ST型光コネクタのブーツ形状変更に関するお知らせ

1. 変更内容

変更内容	旧仕様	新仕様

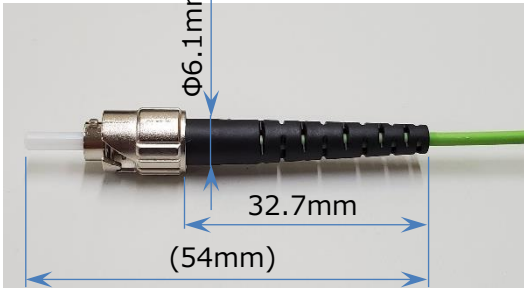
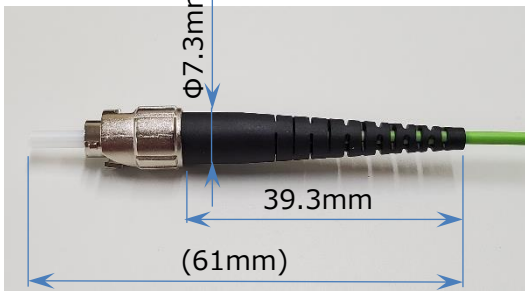
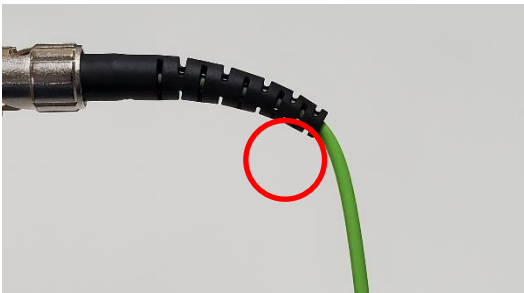
形状		
<p>ブーツの形状を変更することで、コネクタ根本でケーブルを曲げた際の曲率半径が大きくなり、ケーブルに掛かる負荷が軽減されます。</p>
